48F-02-008

不具合連絡書

連絡受理日	2017/02/27		
不具合受付者名	品質保証部品質保証二課品質保証G 和田 哲夫		
客先名	SMK株式会社	連絡者名	品質管理課 大坪様
客先よりの連絡方法	Email		
受付区分	不良		
仕様番号 / 品名	415CSS-373-50F- / 3351 HP-POGO ターミナル2ｼﾞ		
ロットNo.	16.11.24.S1D.0026		
対象数量	30,000個

略図(必要な場合のみ)

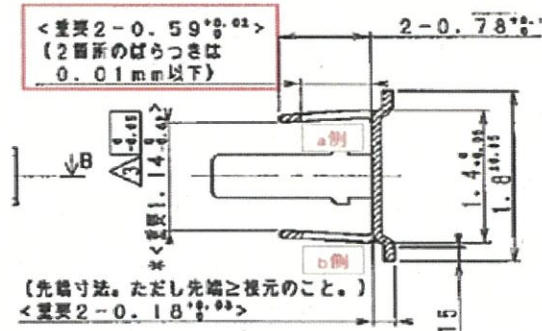
寸法不良

0.59(+0.02/-0) a側b側のばらつき大 0.01以下→MAX0.027有り

单位:mm
规格	位置		差异
	a侧	b侧	
	0.59+0.02/-0		max0.01
1	0.610	0.589	0.021
2	0.602	0.587	0.015
3	0.611	0.590	0.021
4	0.613	0.586	0.027
5	0.609	0.582	0.027
max	0.613	0.590	0.027
min	0.602	0.582	0.015
ave	0.609	0.587	0.022
